RESOLUCIÓN GERENCIAL REGIONAL DE INFRAESTRUCTURA**N° 058^a - 2026-G.R.-JUNÍN/GRI**

Que, mediante Asiento en Cuaderno de Obra N° 4659 de fecha 04 de diciembre del 2025, el ING. BENEL PEREZ ARTEMIO – RESIDENTE DE OBRA DEL CONSORCIO SALUD DEL CENTRO, anota la NECESIDAD DE EJECUTAR LA PRESTACIÓN ADICIONAL "IMPLEMENTACION DEL EQUIPO HOSPITALARIO ELECTROMECHANICO D-85 SISTEMA ELECTRICO DE TRANSFERENCIA DE PACIENTES CON CAMILLAS DE TRANSPORTE" de proyecto "MEJORAMIENTO Y AMPLIACIÓN DE LOS SERVICIOS DE SALUD DEL ESTABLECIMIENTO DE SALUD PEDRO SÁNCHEZ MEZA DISTRITO DE CHUPACA, PROVINCIA DE CHUPACA, DEPARTAMENTO DE JUNÍN", registrado con CUI N° 2337618.

ARTÍCULO 1°.- APROBAR, el Expediente Técnico de la prestación adicional de obra N° 16 y deductivo vinculante N° 12 de la obra: "MEJORAMIENTO Y AMPLIACIÓN DE LOS SERVICIOS DE SALUD DEL ESTABLECIMIENTO DE SALUD PEDRO SÁNCHEZ MEZA DISTRITO DE CHUPACA, PROVINCIA DE CHUPACA, DEPARTAMENTO DE JUNÍN" registrado con CUI N° 2337618, ejecutada bajo la modalidad de administración indirecta - contrata, con un plazo de ejecución estimado de 120 días calendarios y un presupuesto con precios deflactados al mes de junio del 2020, conforme al siguiente detal

Imagen N° 03 PLANO B_MOB-EQ-ESP_06-TRANSFER_mega-med.01 (ubicación del equipo D-85)

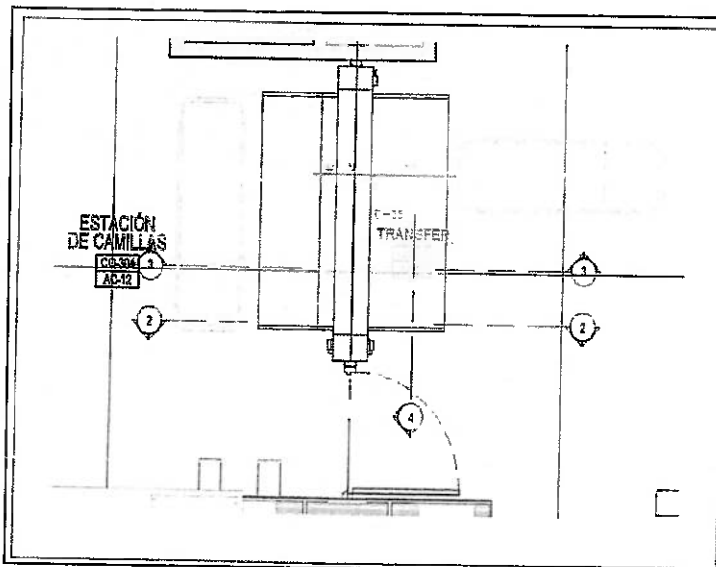
En lo que respecta la ubicación de este equipo, se evidencia en plano B_MOB-EQ-ESP_06-TRANSFER_mega-med.01, que la ubicación se encuentra entre el ambiente CQ-303 TRANSFER (zona semirígida) y el ambiente CQ-304 ESTACIÓN DE CAMILLAS (zona rígida); de la UPSS Centro Quirúrgico.

Se precisa citar que una vez aprobada la ficha técnica de este equipo por parte de la supervisión de obra, el Contratista deberá presentar el plano de pre instalación definitiva de este sistema; a fin de que se realice las coordinaciones con las especialidades involucradas para la adecuada instalación, considerando los detalles y ubicación exacta de los puntos donde quedarán los suministros de energía y reforzamiento del sistema de anclaje, cerramientos, detalles que serán provistos por el proveedor del equipo y entregado al contratista de obra, a efecto de acondicionar las instalaciones a estos requerimientos. Así como también el contratista deberá presentar las rutas de traslado de este equipo.
